昌黎县第四中学新建食堂餐厅项目方案变更公示

建设项目：昌黎县第四中学新建食堂餐厅项目

平面示意图

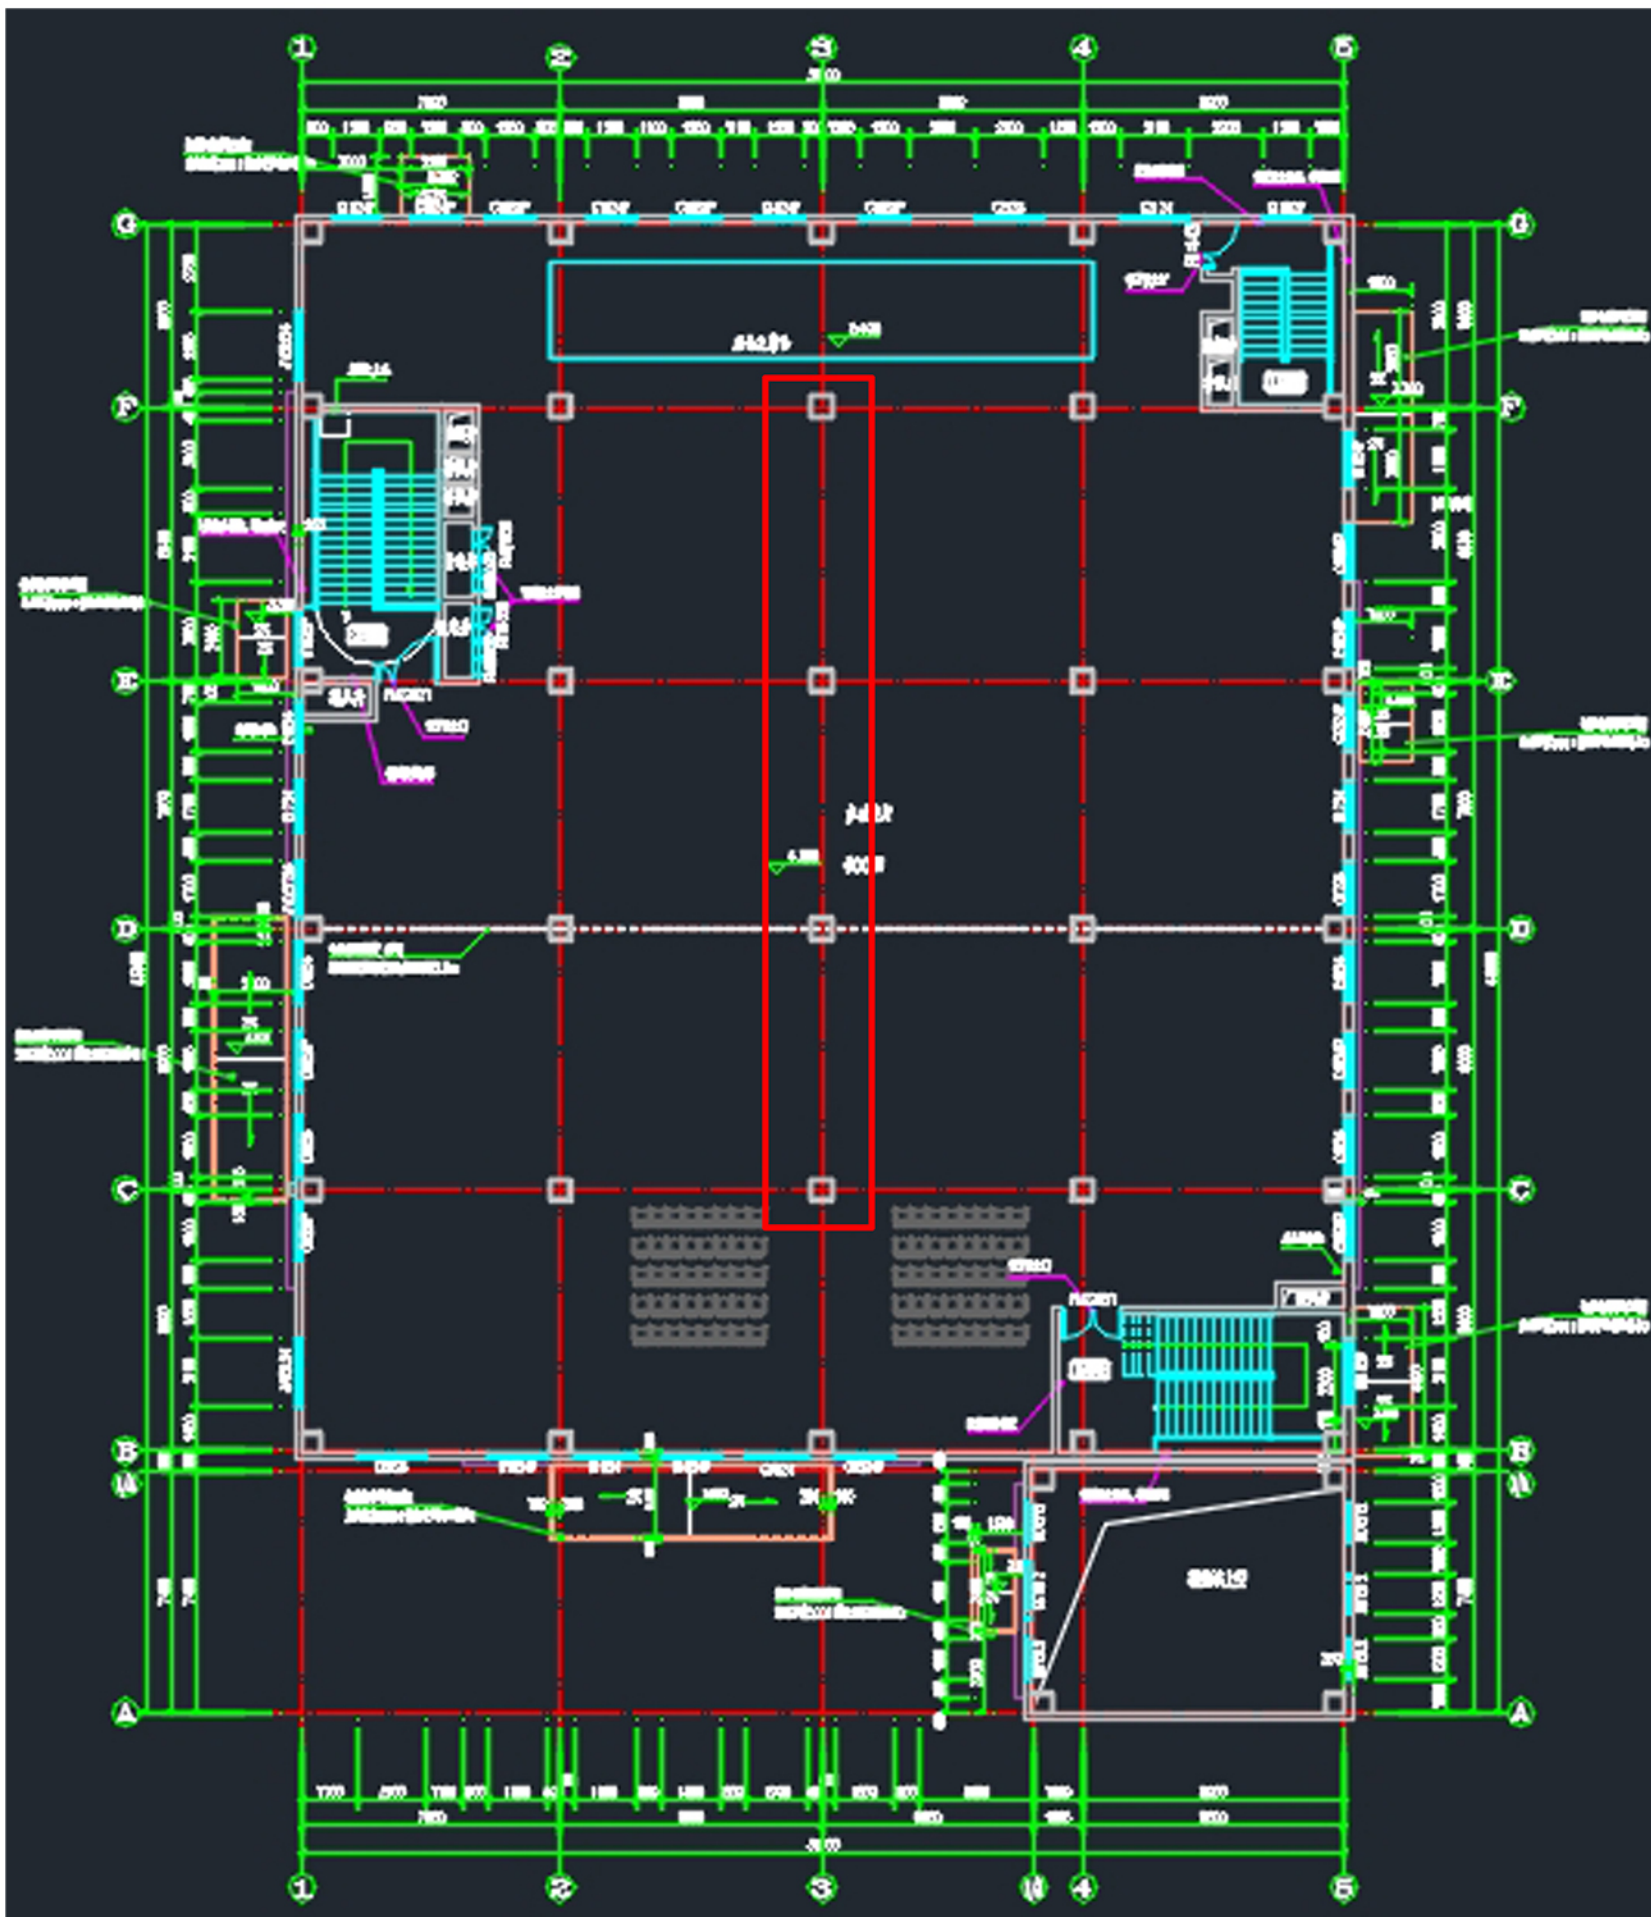
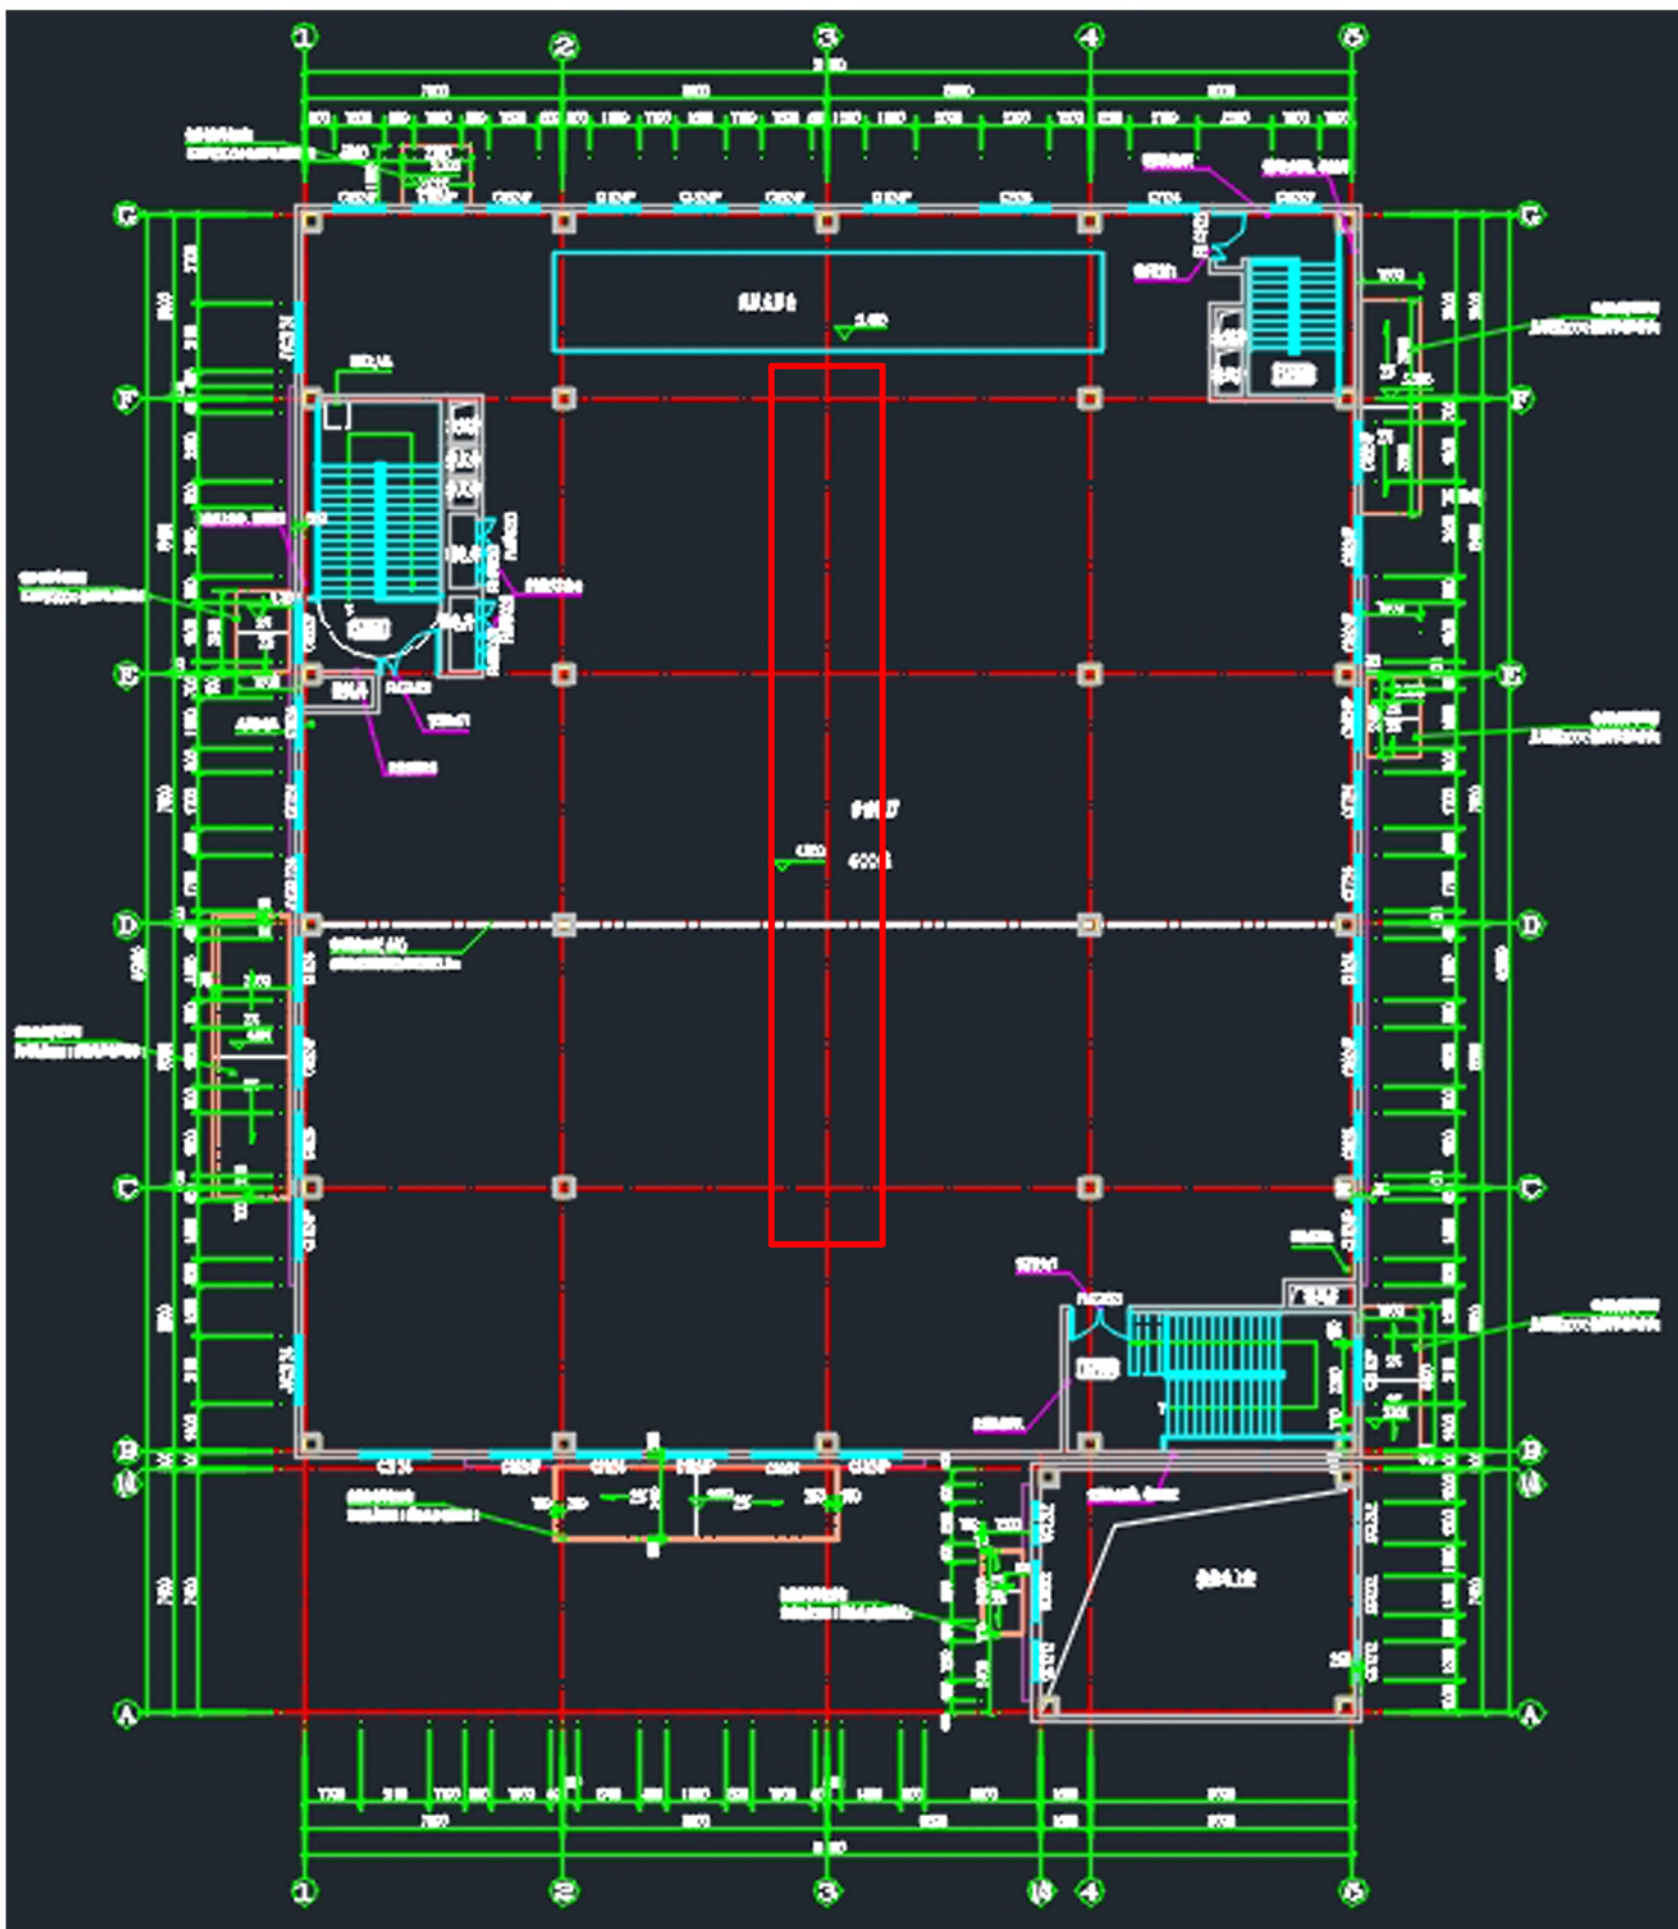
二层多功能厅取消的立柱

取消二层多功能厅3轴与C、D、E、F轴相交的柱子，柱子上方屋顶高度由9.6米调整为9.87米，女儿墙高度增加10厘米。
